整理No： 48M-03-002

協力工場 不良品連絡書

品名 PB-4H(0.4MMB-B) PLUG INSERT MOLD

金型番号 MM433

不良内容

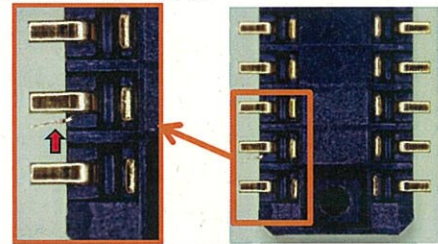
製品樹脂部に金属バリ付着有

巻き始め、終わりの2メートルを全ての不良項目に於いて時間をかけて検査した結果と前後のロールの検査結果で、不具合が無かったため、金属カス縛り込みの不良に対して軽視した検査になってしまったとされています。

今回の様に傾向が全てではなく、失入観を捨てて製品に向き合う必要性を再度教育致します。

加えて今後画像ナシの製品に対しては、6面のダブル検査を致します。

対策後、270317-1-I-02-02-270321-1-I-05.07-08の計5ロットにおいて同不具合無しと有効性有りと判断致します。
